公告 | Danfoss Turbocor Compressors

B-CN-455-CN REV A

主题： TT/TG 系列压缩机主电源板密封

图 1 - 薄膜涂覆

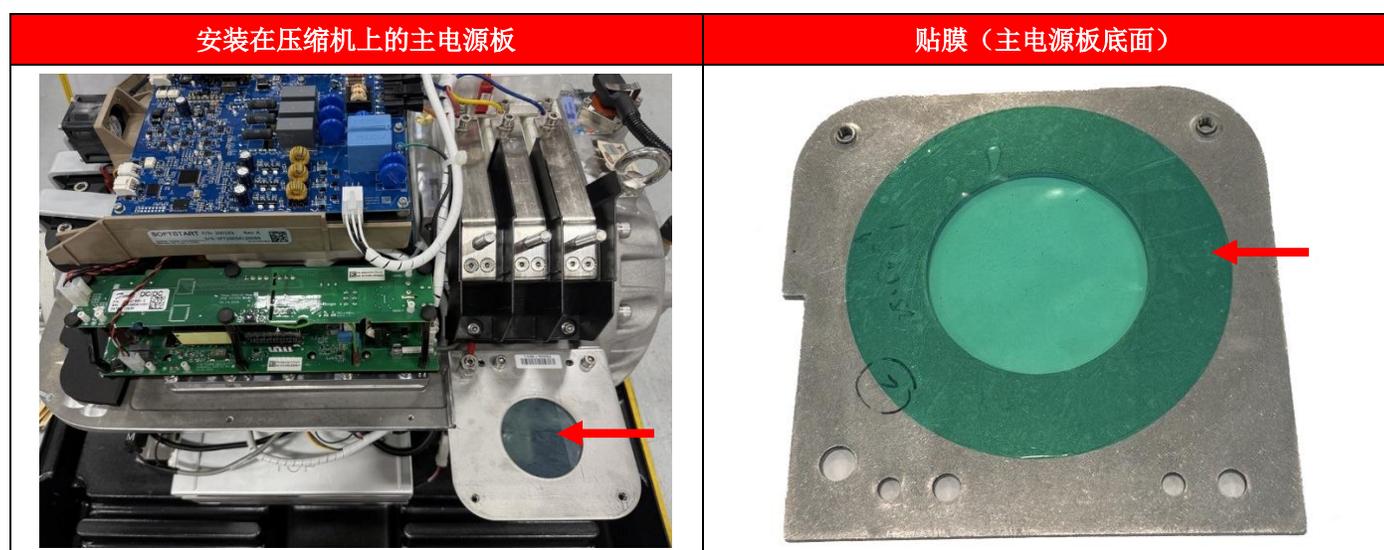
本公告旨在通知您，我们的工厂将很快在 TT/TG 系列压缩机的主电源板底面（参见下图 1）贴附一层保护膜。在存储、搬运和运输过程中，该保护膜将用作临时屏障，以降低腐蚀或污染的风险。

安装电气套管或电缆葛兰头之前，需要去除薄膜。如果不去除整个薄膜，则可能导致与主电源套管或电缆葛兰头之间接地不良。虽然我们预计不会有残留物，但我们建议检查主电源板，确保其清洁且无灰尘或碎屑。
